შპს "მაგთიკომი"
№ 20/12/17-17
01 2020

თქვენი 2019 წლის 20 დეკემბრის განცხადების პასუხად გაცნობებთ, რომ შპს „მაგთიკომი“ ითანხმებს თქვენს მიერ წარმოდგენილ პროექტს, (შემდეგ მისამართზე: ქ. თბილისი, დიდი დიღომი, IV მკ/რ, კორპუსი N2-ის მიმდებარედ) ასევე გაცნობებთ, რომ აღნიშნულ მისამართზე გადის შპს „მაგთიკომი“-ს კუთვნილი კომუნიკაცია.

შპს „ჯორჯიან უოთერ ენდ ფაუერმა“ განიხილა თქვენი განაცხადი ქსელის გადატანის მოთხოვნის შესახებ (დიდი დიღომი მე-4 მ/რ, მე-2 კორპუსის მიმდებარედ; ს/კ: 01.10.07.007.141;) დათარიღებული 18.03.20 წ. დარეგისტრირებული №IN20-0391651, 18.03.20 წ.

განცხადების IN20-0391651 პასუხად გაცნობებთ, რომ ს/კ-ზე 01.10.07.007.141 არსებული წყალარინების ქსელის გადატანა შესაძლებელია სქემატური ნახაზის მიხედვით.

სიტუაციური გეგმა

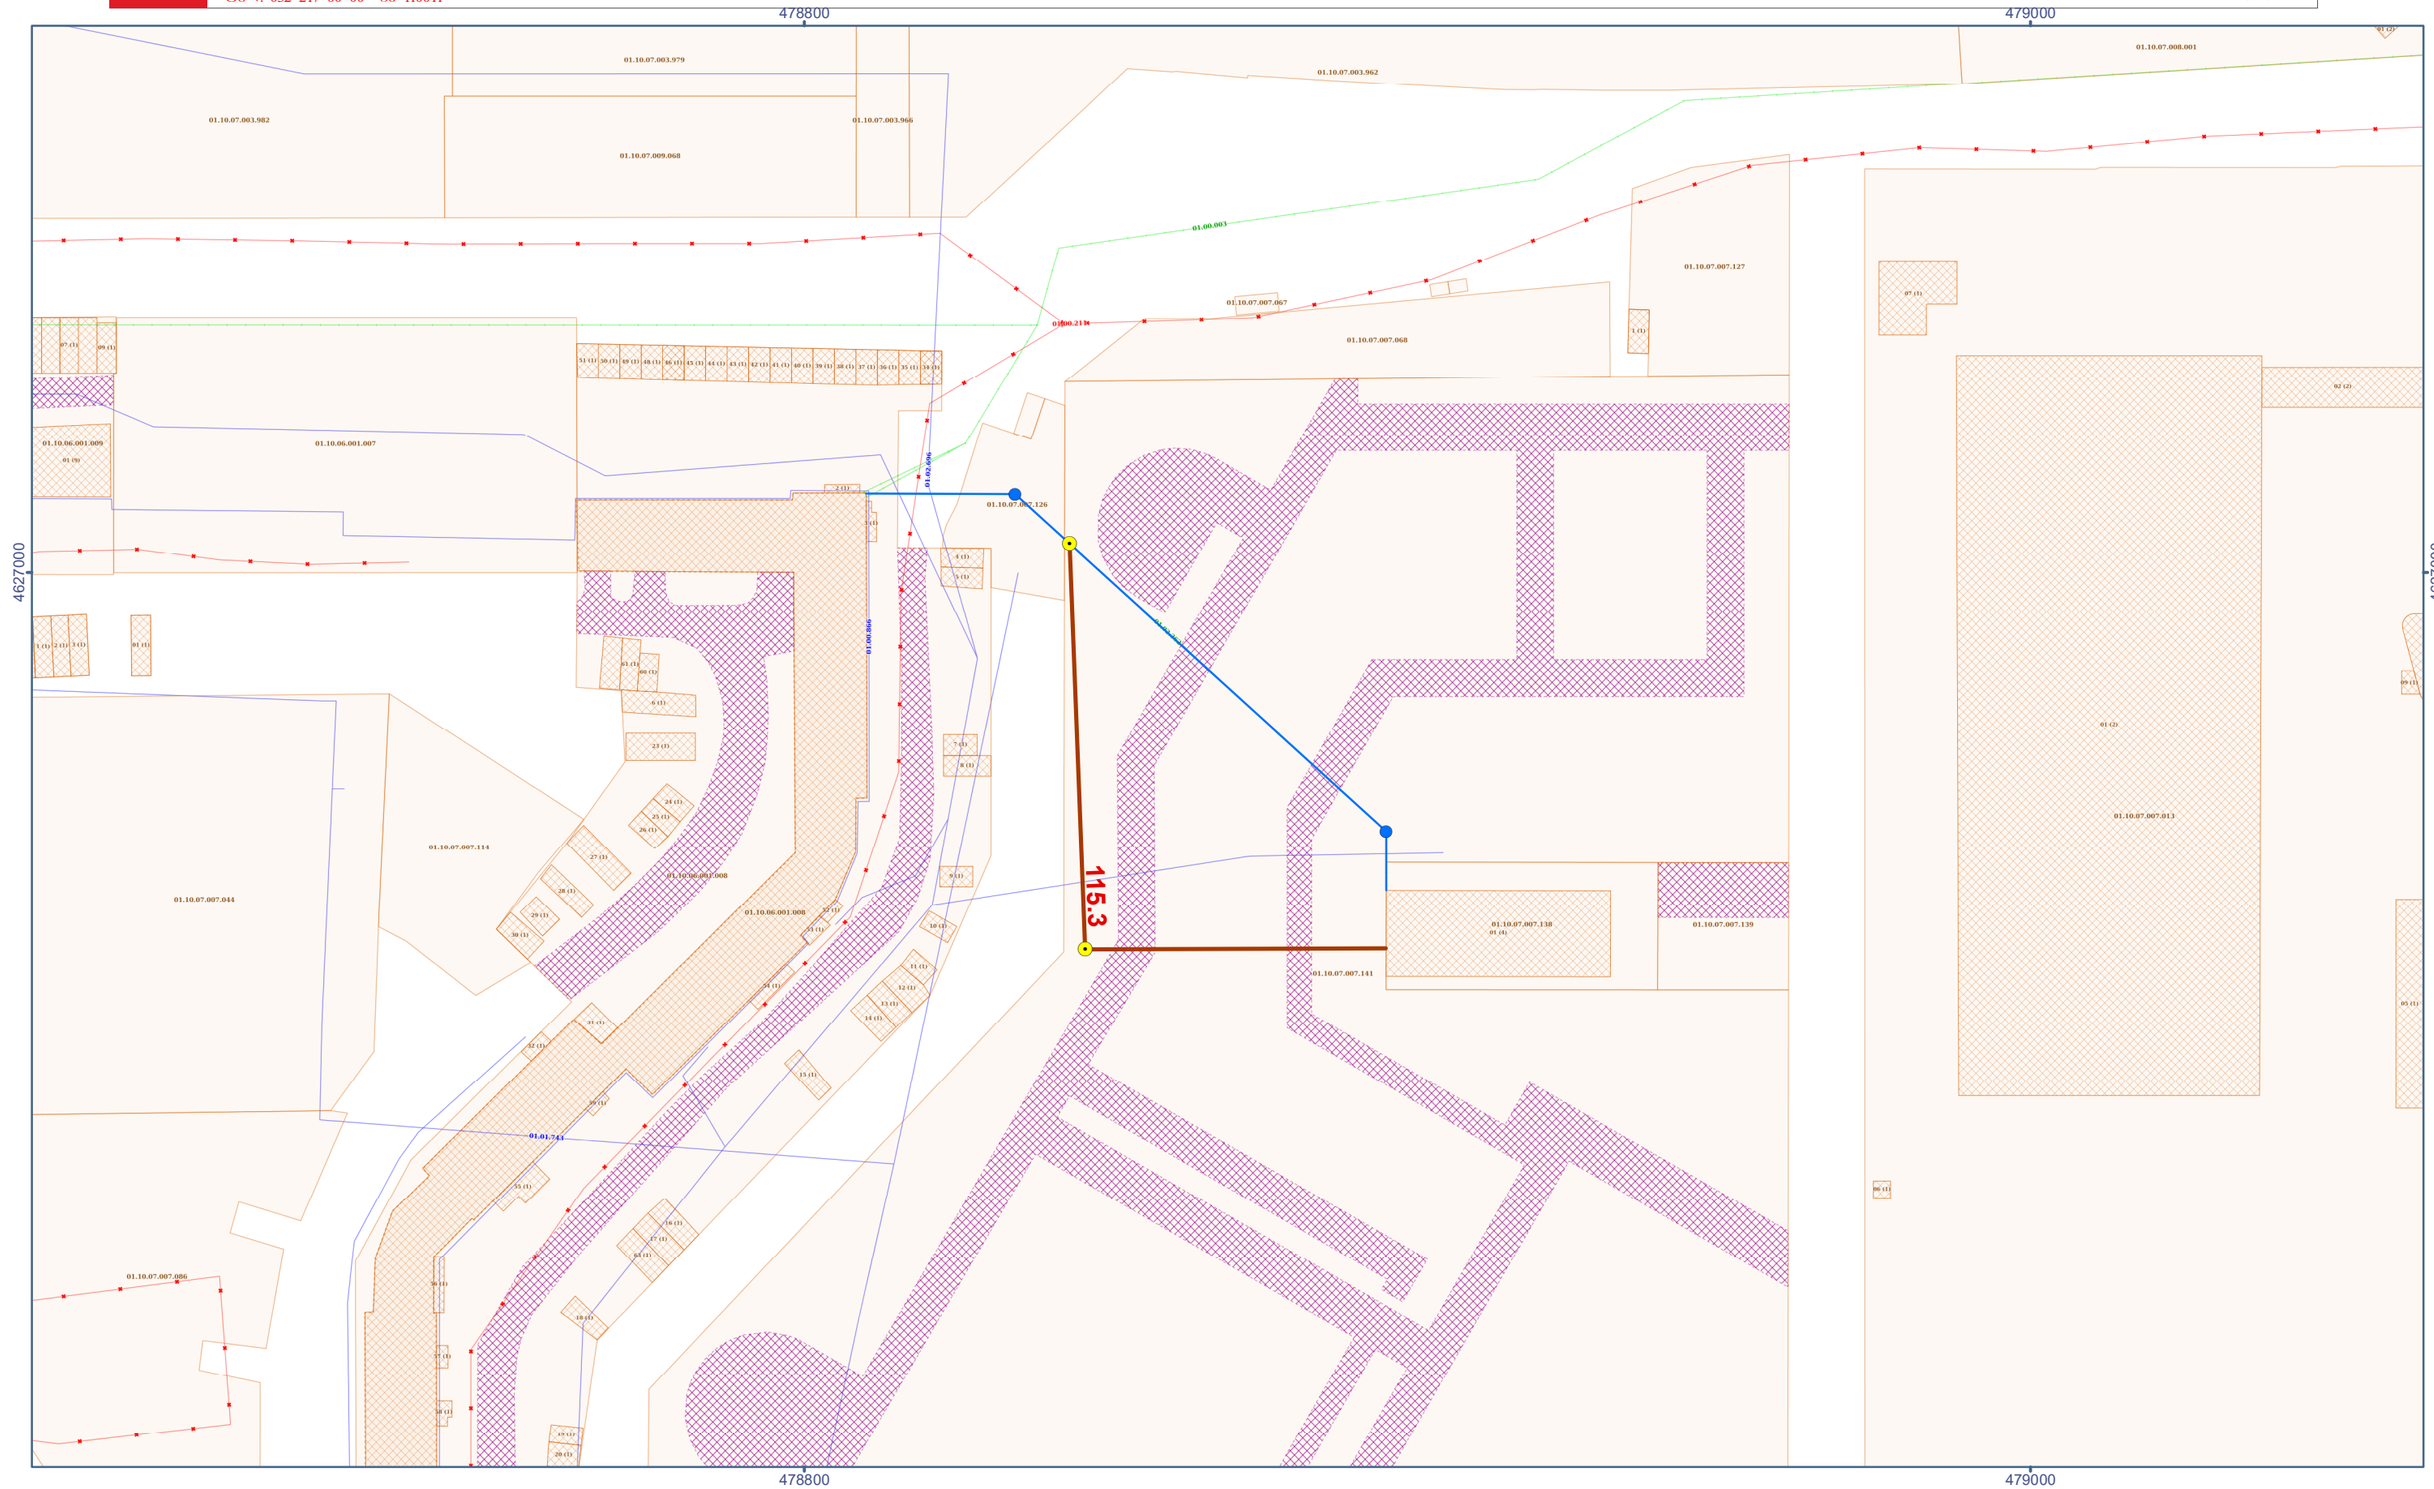
სამუშაოების წარმოების დროს, საკომუნიკაციო არხის ტრაექტორიის ცვლილების აუცილებლობის შემთხვევაში, არხის გადატანა თქვენივე ხარჯებით უნდა მოხდეს შპს „მაგთიკომი“-ს მიერ მომზადებული პროექტის და ქალაქ თბილისის მუნიციპალიტეტის მერიის მიერ გაცემული ნებართვის საფუძველზე.

01.10.07.007.141

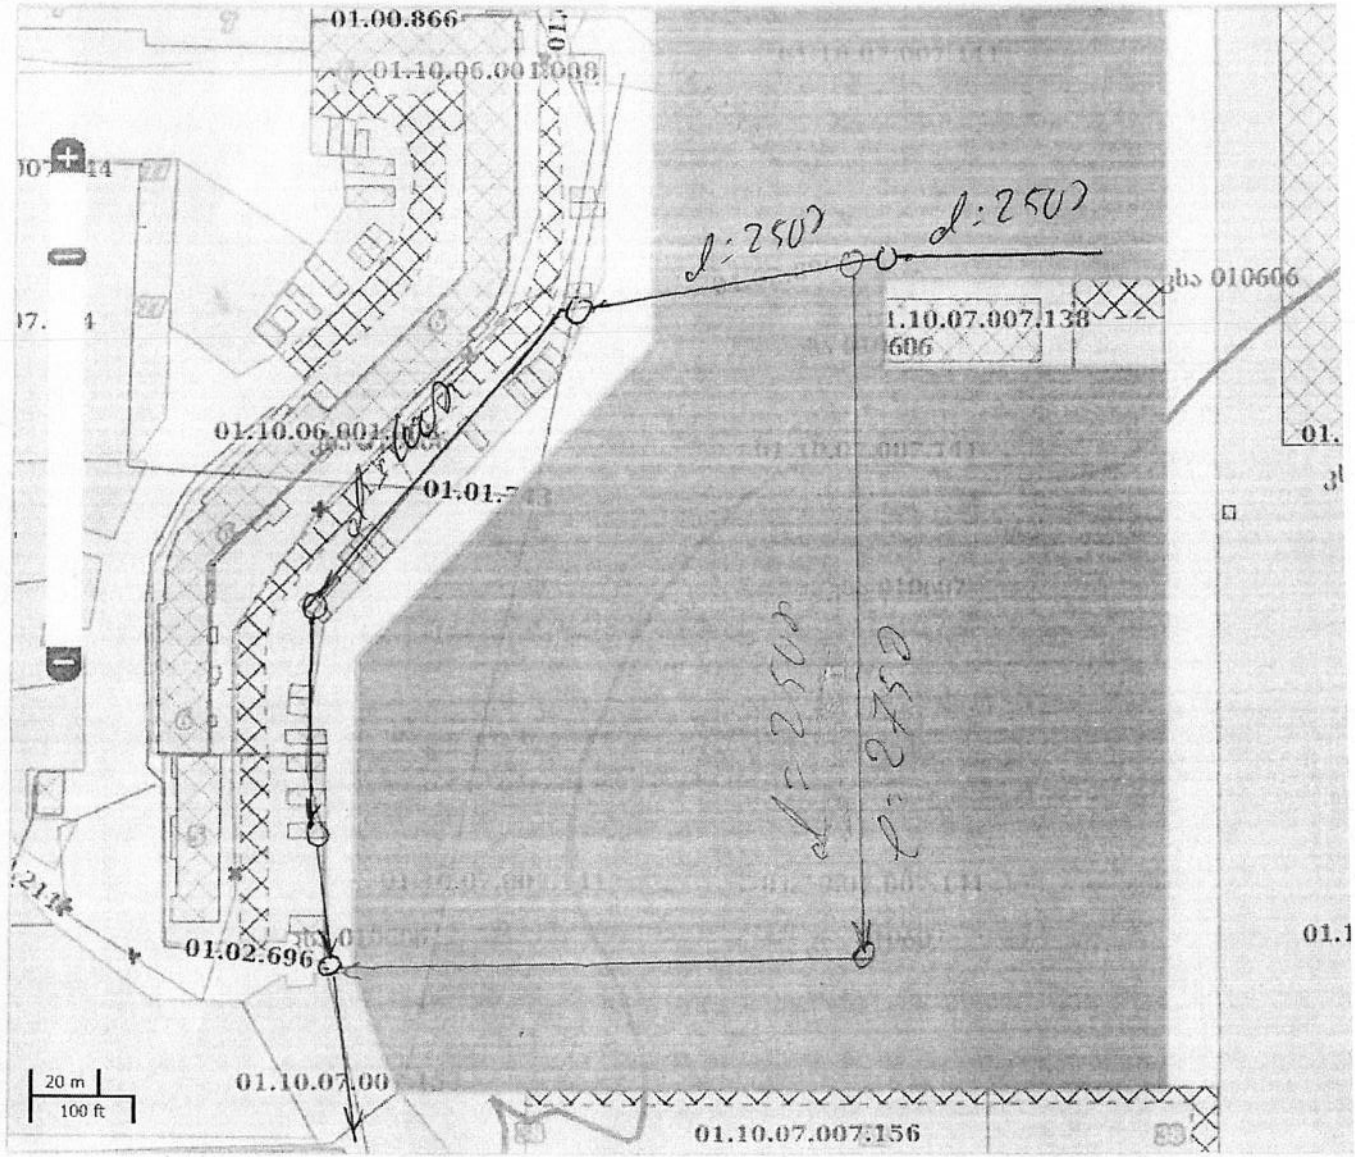
წყალსადენ-წყალარინების ქსელების მიმართ დაცული უნდა იყოს სამშენებლო-სანიტარული ნორმებით გათვალისწინებული მოთხოვნები.
